改善箇所説明図

パワーネットワークセパレートリレー

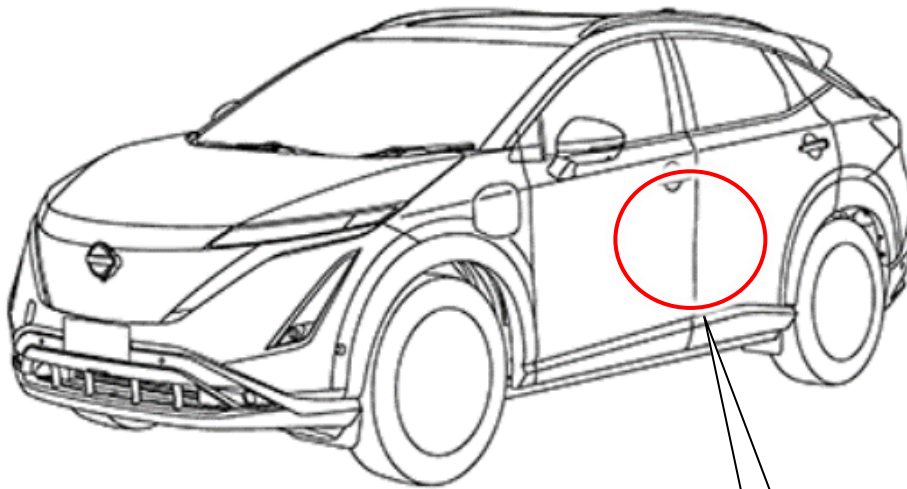
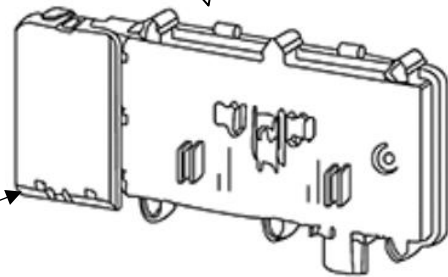
基準不適合発生箇所

12Vバッテリーから12Vサブバッテリー間の回路接続制御を行っているパワーネットワークセパレート (PNS) リレーにおいて、開発時に電源電圧変動時の制御プログラムにおける評価が不十分であったため、12Vバッテリーの電圧が低い状態でパワーオンすると、PNSリレーがオフとなり、12Vサブバッテリーへの電源が供給されなくなることがある。そのため、その状態で走行を継続すると12Vサブバッテリーの電圧が低下する事によりコンビネーションメータ警告灯が点灯し、最終的には一度車両を停止させると再度READY ON出来なくなるおそれがある。

改善の内容

全車両、パワーネットワークセパレートリレーの制御プログラムを修正する。

識別：銀色のシールをモデルナンバープレートの右横に貼り付ける。
